Ausschuss für Klimaschutz, Energie, Planung und Stadtentwicklung am 26.06.2018		öffentlich	
		Vorlagen-Nr.: FB 3/828/2018	
Nr. 3 der TO			
Dez. I	FB 3: Planen und Bauen	Datum: 18.05.2018	
FBL / stellv. FBL	FB Finanzen	Dezernat I / II	Der Bürgermeister
Beratungsfolge:			
Gremium:	Datum:	TOP	Zuständigkeit
Ausschuss für Klimaschutz, Energie, Planung und Stadtentwicklung	26.06.2018		Vorberatung

Beratungsgegenstand:
Bebauungsplan "Wolfsschlucht", 1. Änderung

Höhenentwicklung (aktuell geplant)

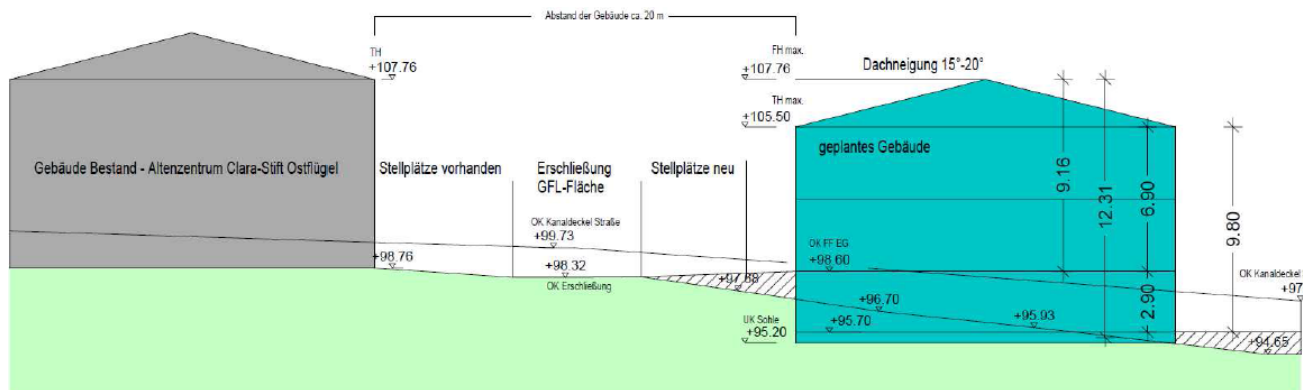
Anregungen	Abwägungsvorschlag
Der Anreger äußert – stellvertretend für acht Familien – folgende Bedenken: Das gem. BPlan-Vorentwurf mit bis zu 35,05 x 25m große und an östlicher Seite bis zum First	Aufgrund der vorgebrachten Stellungnahmen ist die Gebäudekonzeption der Erweiterung

16,00m hohe Gebäude verhalte sich rücksichtslos gegenüber der bestehenden Wohnbebauung "Am Dorn". Sie wurde ausdrücklich als eingeschossig mit max. 25° Dachneigung und ohne Drempe festgesetzt. Damit sei die Erweiterung des Clarastifts in etwa doppelt so hoch wie bspw. das Wohnhaus "Am Dorn 43". Das Bauvorhaben sei auch nachteilig für das Orts- und Landschaftsbild. Mit seiner Viergeschossigkeit an der Hanglage dominiere der Neubau nicht nur die nähere Umgebung, sondern auch das weitläufigere Orts- und Landschaftsbild, das sich von Osten her ergibt. Gegenüber dem bisherigen westlichen Bestandsgebäude seien die städtebaulichen Kennwerte überproportional vergrößert worden: 4 Vollgeschosse (statt 2) GRZ 0,6 (statt 0,4) GFZ 2,4 (statt 0,8) Die Wohnbebauung "Am Dorn" sei dahingehend angelegt worden, dass sie in ihrer Höhe dem Hangverlauf folge und sich dem Gefälle des Berges anpasse. Dieses Grundprinzip werde nun aufgehoben, der Neubau an der Firsthöhe des weiter entfernten Clara-Stiftes fortgeführt. Der Parkplatzsuchverkehr werde "Am Dorn" und auf der Mollstraße überproportional zunehmen, da bereits aktuell die Stellplätze nicht reichten und ordnungswidrig geparkt werde. Es fehlten Angaben zur Unterbringung der Bedienstetenstellplätze.	überarbeitet worden: die Höhe ist um ein Geschoss reduziert worden, der Baukörper leicht L-förmig verschwenkt worden. Das Gelände fällt vom Bereich der Stellplätze vor dem Neubau bis zum Garten hinter dem Neubau um 3m nach Osten ab. Die Höhenentwicklung ist in die Abwägung mit der angestrebten Gemeinbedarfsnutzung einzustellen. Die auf Grundlage der Anregungen und der politischen Beratung erfolgte Reduzierung eines Geschosses mildert die Auswirkungen auf das Orts- und Landschaftsbild. Die höheren Kennwerte ergeben sich aus der Geländeneigung, die die Geschossigkeit (nun auf III Vollgeschosse reduziert) stärker wirksam werden lässt. Zudem soll nur ein eng umgrenzter Bereich der bisher städtischen Parzelle verkauft werden, um hinsichtlich der verbleibenden Umgebung weiterhin vollen Einfluss als Eigentümer beizubehalten. Hieraus resultiert aber auch eine formal höhere bauliche Dichte mit Bezug auf das Kaufgrundstück. Die Festsetzungskombination aus Eingeschossigkeit, Dachneigung zwischen 18-28° und Baufensterzuschnitt im BPlan "Auf dem Dorn" führt tatsächlich bei den Wohnhäusern zu einer Bebauung, die sich der Geländekontur anschmiegt. Der nun überarbeitete Entwurf für die Clarastift-Erweiterung sieht nicht mehr vor, die Firsthöhe horizontal weiterzuführen, während sich das natürliche Gelände nach Osten hin neigt. Stattdessen folgt das Gebäude dem Geländeverlauf – naturgemäß jedoch in größerem Volumen als ein Einfamilienhaus. Der überarbeitete Entwurf spiegelt die vorhandenen Stellplätze und ordnet jenseits der Fahrgasse – vor dem geplanten Erweiterungsbau – einen Bereich für Stellplätze an. Weitere zwei Stellplätze sind unmittelbar für die Andienung der Tagespflege vor Kopf "Am Dorn" ergänzt worden. Den konkreten Stellplatzbedarf und dessen Unterbringung muss der Bauherr erst im Rahmen des Baugenehmigungsverfahrens nachweisen. In der Begründung für die zweite Beteiligungsrunde wird der Bedarf aber vorausschauend bereits aufgezeigt werden. Der Anregung ist insoweit gefolgt, dass ergänzende Stellplätze vorgesehen sind. Für die öffentliche Auslegung wird die konkrete Bedarfsermittlung vorweg eingebracht.

In der KEPS-Sitzung am 17.4.2018 sind insbesondere die Überarbeitungen hinsichtlich der Punkte Höhenentwicklung / Massivität des geplanten Gebäudes, Entwässerung aufgezeigt und erörtert worden.
